**DODATEK č. 3 SMLOUVY O DÍLO
č. S913/2016/599**

Výše uvedené smluvní strany uzavírají dodatek č. 3 ke smlouvě o dílo na stavební práce na akci **Most na LC Zámecká**, evidenční číslo zakázky **S913/2016/599**.

ZMĚNOVÝ LIST STAVBY		Změna č: 3		
		Datum změny: 30.10.2017		
Název veř. zakázky: Most na LC Zámecká ev. č. zakázky : 1703				
Objednatel: Lesy České republiky, s.p., Krajské ředitelství Šumperk, Potoční 22, 787 01 Šumperk				
Název akce (majetku): Most na LC Zámecká	Charakter akce: I N IP NP	Číslo objektů: SO 201 SO 101 SO 251 SO 252 SO 253	Stavební díly:	
Popis změny: <ol style="list-style-type: none"> 1) Doplnění stálého dopravního značení o Balisety u SO 101 2) Doplnění odláždění mezi SO 252 a SO 253 – navázání na stávající gabionovou zeď 3) Navýšení hmotnosti předpinacích lan u SO 201 4) Změna spáry zdiva zárubní zdi u SO 251 5) Změna druhu opevnění u OP 2 mostu objekt SO 201 6) Nepoužitý cement na injektování u SO 252,253,201 7) Neprovedení odstranění stromů vč. větví u SO 251 8) Nové žlaby okolo SO 251 				
Zdůvodnění změny: <ol style="list-style-type: none"> 1) Dle aktualizované RDS - stanovení dopravního značení v situaci pozemní komunikace objektu SO 101 2) Dopln

ÚPRAVA OPEVNĚNÍ BĚHU ROVNANINOU

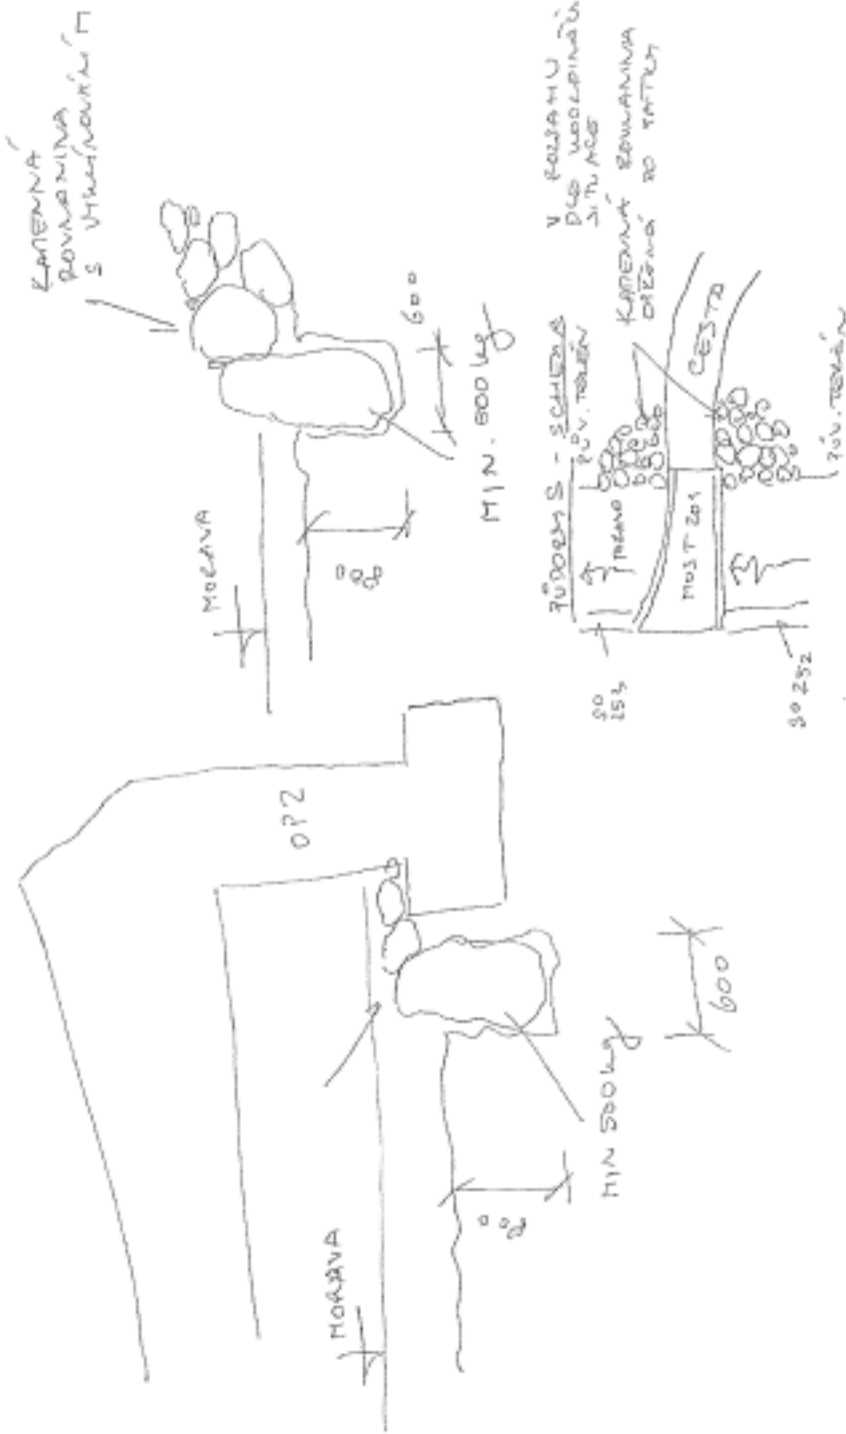
Vyjádření projektanta v rámci AD ke změně ochrany opěry 2

U opěry 2 byl v projektu nevržen kamenný obklad základu z kamenné dlažby do betonu a betonová patka. Tato ochrana opěry před proudící vodou v řece bude nahrazena na popud zhotovitele kamennou rovnáninou dle přiloženého nákresu. Kamenná rovnánina bude opřena o patku 800/900 mm tvořenou kameny min. hmotnosti 500 kg. Tento kamenný práh bude navazovat na stávající na sucho skládanou kamennou rovnáninu na návodní straně a bude pokračovat okolo opěry až na povodní stranu, kde bude přecházet do přirozeného břehu. Rovnánina bude vyklínována menšími kameny.

- Vyšší stav vody v řece neumožňuje provádění kamenné dlažby do betonu.
- Řeka je ve směrovém oblouku, kde opěra 2 tvoří vnitřní stranu, na která je rychlost proudění vody v řece nižší než u opěry 1, kde je provedena kamenná dlažba dle projektu.

Autor projektu souhlasí s provedením změny projektu dle přiloženého nákresu.
